ВОЈНА ПОШТА

Број 9-1/75-6

Реализација набавке добара
хидрауличка црева, број 75/2022,
објашњење на питање,

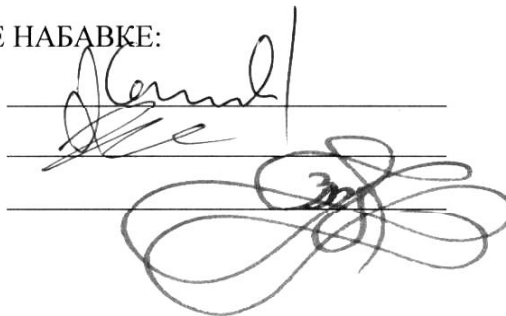
1. Редни број 4: Да ли иде око 10mm на крајеве или је грешка у куцању, око 10mm је немогуће уградити на ово црево.
2. Редни број 8: Ово је скроз нејасно молимо цртеж. Овако написано је немогуће дефинисати да ли је можда ово редуцир 18x1,5-16x1,5 ИЛИ је уврнути G3/8-18x1,5 ИЛИ је уврнути G3/8-16x1,5.

1. Да, дошло је до грешке приликом куцања треба да буде – Црево за хидраулику 3/8“ WP 330 bara, l= 1600mm, „око“ Fi 16mm, обострано.
2. Спојница на једном крају је 18x1,5 равна (уврће се у цилиндар са бакарном подлошком 2mm дебљине) а на другом крају је 16x1,5 конус (на њега долази црево са лулом). Кључ за затезање спојнице је ОК 22.
